Betr.: Grömitz, Bebauungsplan Nr. 89.1
hier: Eingrenzung Organbodenbereiche
Bezug: Auftrag vom 31. März 2021 (über Frau Maas, Büro Maas + Müller GbR)
Unsere Stellungnahme (Baugrundgutachten) 232/20 vom 17. März 2021
Anlagen: 232/20-6 bis -9

Grömitz, B-Plan Nr. 89.1

Übersichtsplan o. Maßstab mit gelb gekennzeichneten
Bereichen mit Organböden

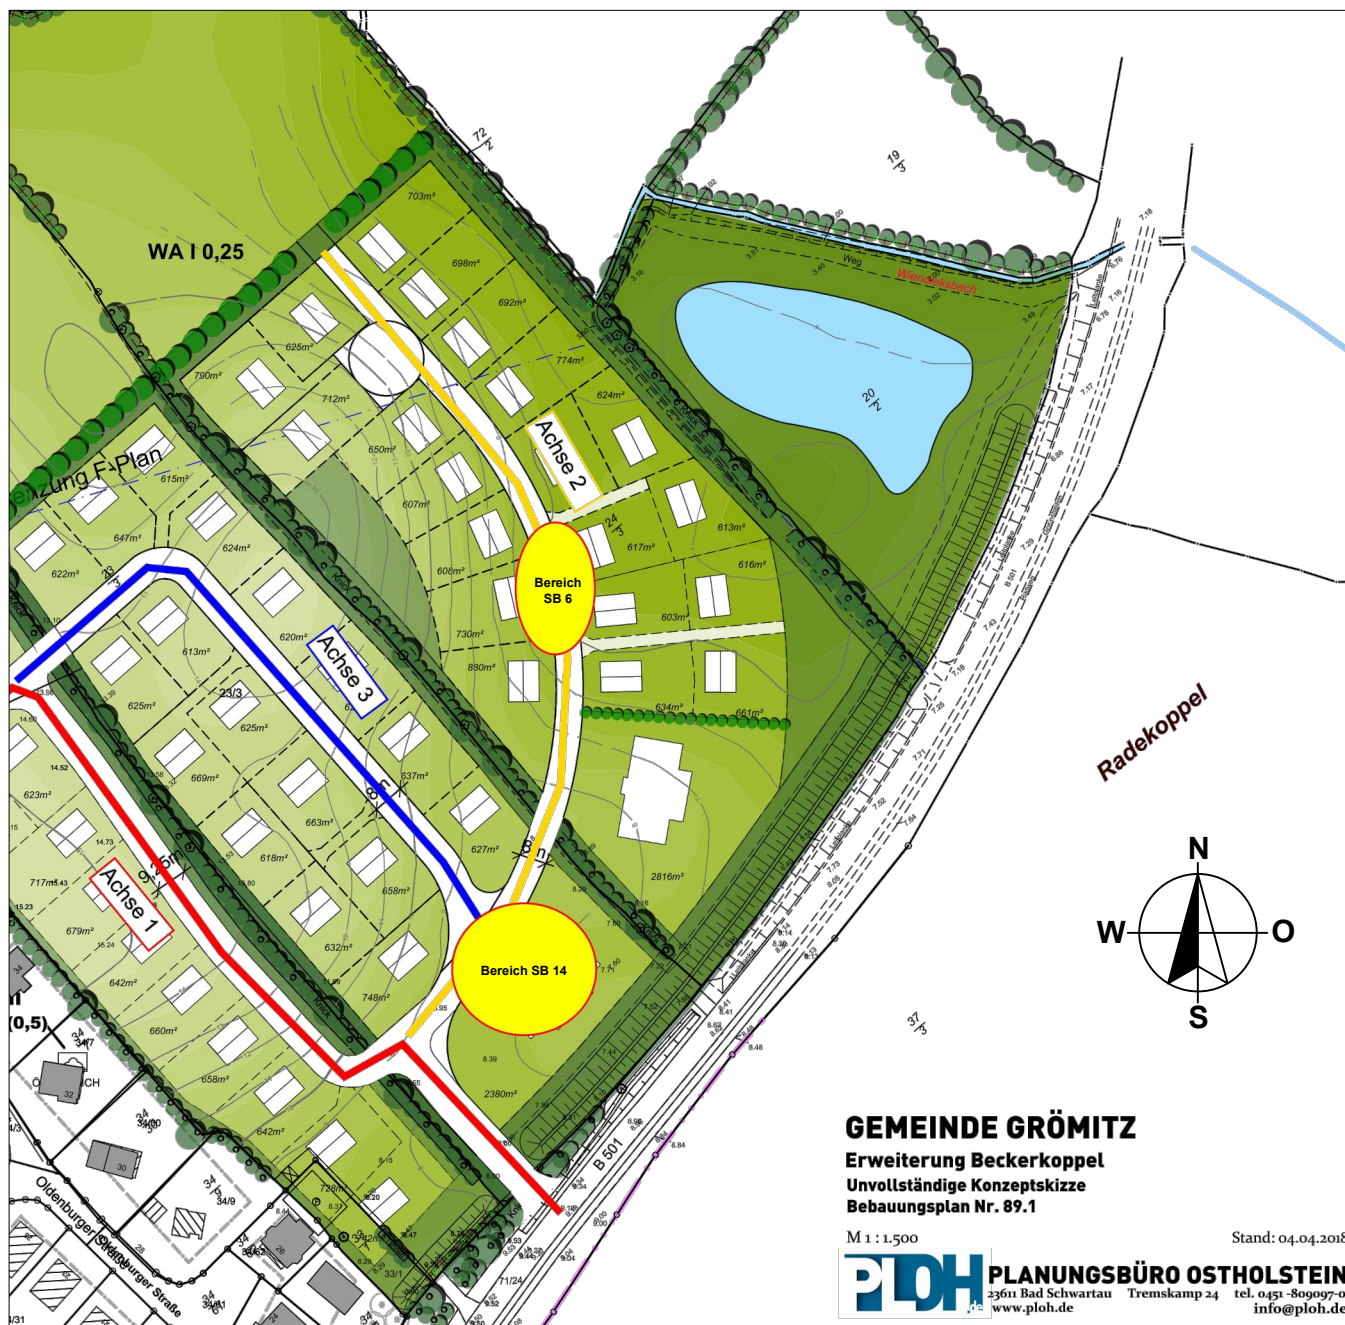
Es wurden zunächst 8 Sondierungen in einem 40 x 40 m² umfassenden Quadrat niedergebracht (SB 6 a bis SB 6 h, s. Lageplan). Aufgrund der sich daraus ergebenden Bodenverhältnisse wurde der Organbereich weiter verfolgt (SB 6 i bis 6 k). Auf der Anlage 232/20-6 ist der Bereich mit dem nicht tragfähigen Organbodenbereich dargestellt. Danach handelt es sich um einen etwa 1.000 m² großen Bereich, in dem der Organboden (hier Torf und Mudde) ab 1,5m Tiefe ansteht (SB 6) und bis mind. 4,0 m Tiefe reicht. Ein Aushub bis in diese Tiefe ist nicht wirtschaftlich, da Kosten für die Baugrube, Wasserhaltung /Wasserentsorgung und die Abfuhr des Aushubs anfallen.

Es wird empfohlen, die Planung dahingehend anzupassen, die Straße außerhalb dieses verlaufen zu lassen (Bereich SB 6 f, 6 d, 6 a), so daß man dann mit normalen Bodenaustauschmaßnahmen gemäß dem o.g. Baugrundgutachten auskommt.

Auch hier wurden anfangs 8 Sondierungen durchgeführt, die in einem angenäherten 40 x 40 m² großen Bereich verteilt wurden. Davon ausgehend wurden dann 4 weitere Aufschlüsse gemacht (SB 14 i bis 14 l). Es hat sich danach ein Bereich von ca. 1.900 m² Fläche ergeben (Anlage 232/20-8), in welchem einerseits zur Tiefe Organböden (ab 3,0 m Tiefe) und andererseits mächtige aufgefüllte Böden anstehen (SB 14 d, SB 14 f).

Die Sondierung SB 14 a liegt dabei im projektierten Straßenbereich, so daß auch hier eine Verlagerung der Straße in Richtung Nordwesten empfohlen wird, um kostenintensive Aushubmaßnahmen (s.o.) zu sparen.

Im übrigen Bereich sollte versucht werden, eine Bebauung nicht im Organbodenbereich durchzuführen. Ansonsten ist eine Tiefgründung auf Pfählen zu planen, wobei die Pfähle in die zur Tiefe anstehenden Sande bzw. Geschiebeböden einzubinden sind. Dazu sind weitere, bauwerksbezogene Untersuchungen mit tieferen Aufschlüssen und Drucksondierungen durchzuführen.

Auch für die geplanten Gebäude im Bereich der Sondierung SB 6 wird empfohlen, deren Standorte aus dem betroffenen Bereich heraus zu verlegen.

SB 14k

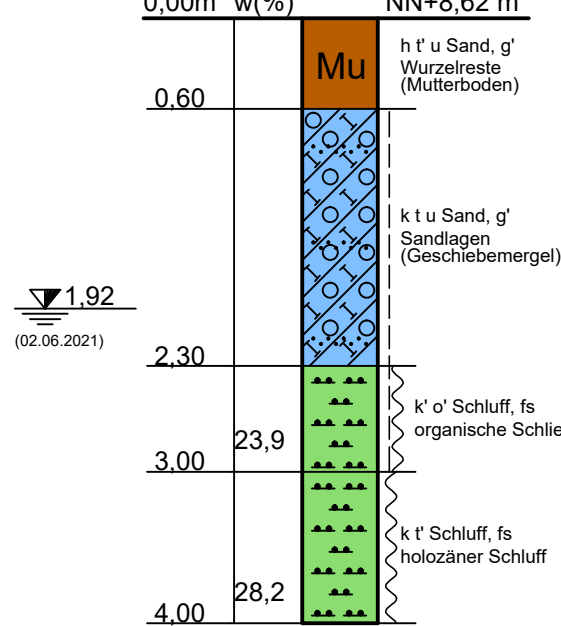
In den Bereichen, in denen unterhalb des Geschiebemergels Schluff ansteht (SB 14 k), sollte versucht werden, die Entwässerungsleitungen, deren Tiefe hier bislang mit ca. 2,5 m (Schmutzwasser) angegeben ist, möglichst oberflächennah anzuordnen, so daß die Schacht-/Leitungssohlen nicht im Schluff liegen. Ansonsten ist ein tieferer Aushub durchzuführen (0,5 m) um Bodenaustauschmaterial unterhalb der Leitung einzubauen.
